改善箇所説明図

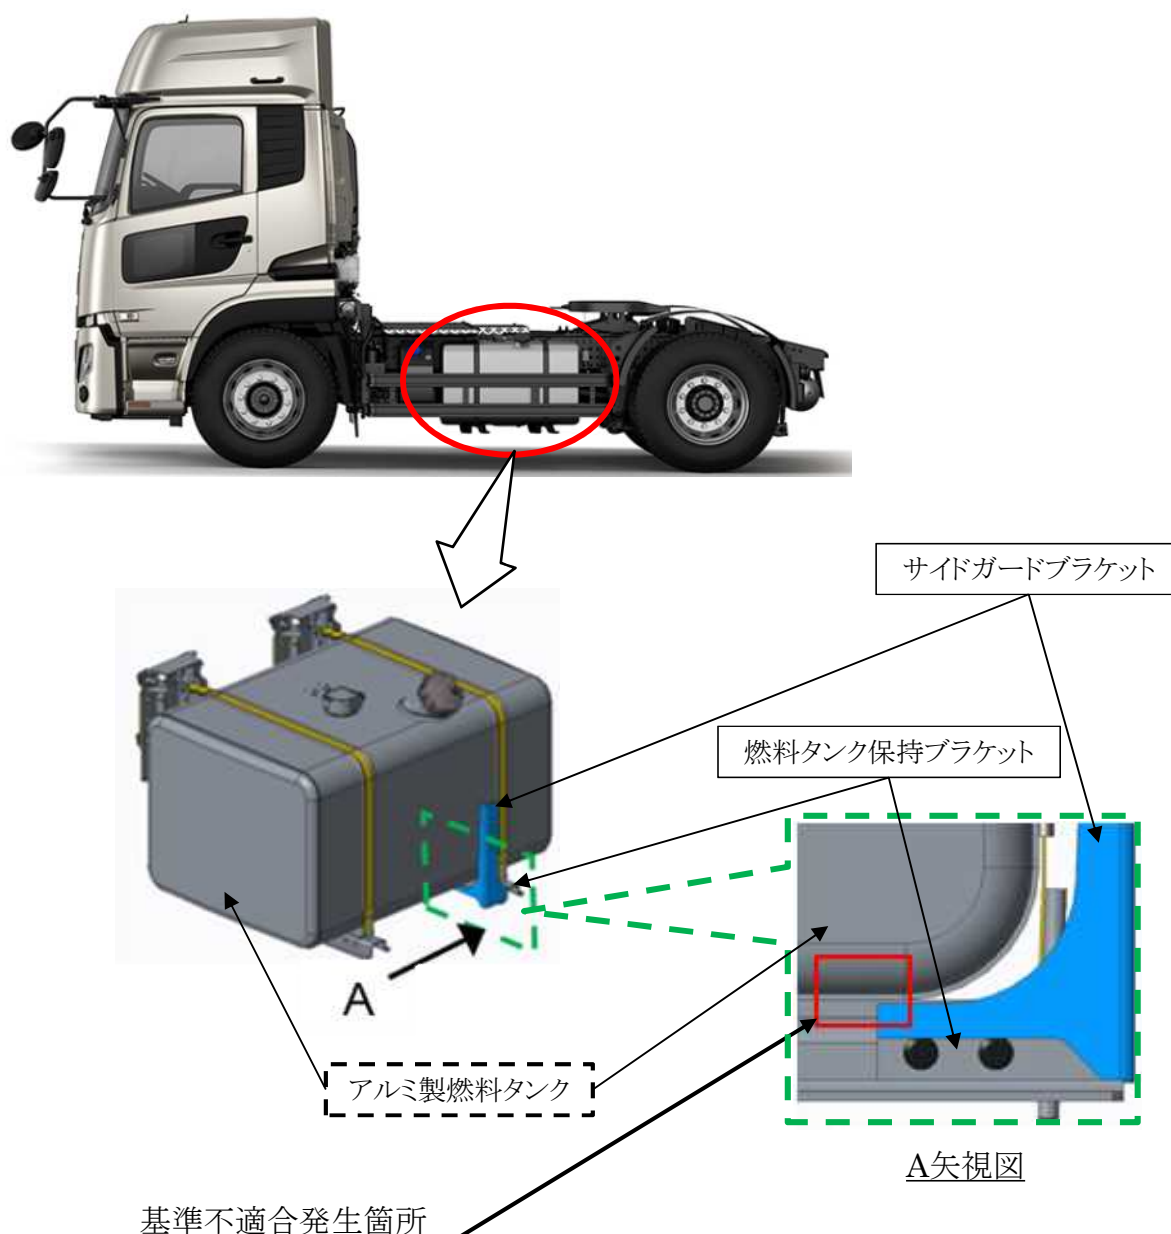
大型トラックの燃料装置において、燃料タンク保持ブラケットの成型加工が不適切なため、当該ブラケットに固定しているサイドガードブラケットが傾斜して、燃料タンク底面との隙間が確保されていないものがある。そのため、走行時の振動等で燃料タンク底面とサイドガードブラケットが接触して、そのままの状態で使用を続けると、燃料タンクが損傷し、最悪の場合、燃料が漏れるおそれがある。

全車両、燃料タンク保持ブラケットとサイドガードブラケットを対策品と交換する。なお、燃料タンク底面を点検し、損傷がある場合は、燃料タンクを新品と交換する。

識別： サイドガード締結ボルト頭部に白色または黄色のペイントを塗布する。
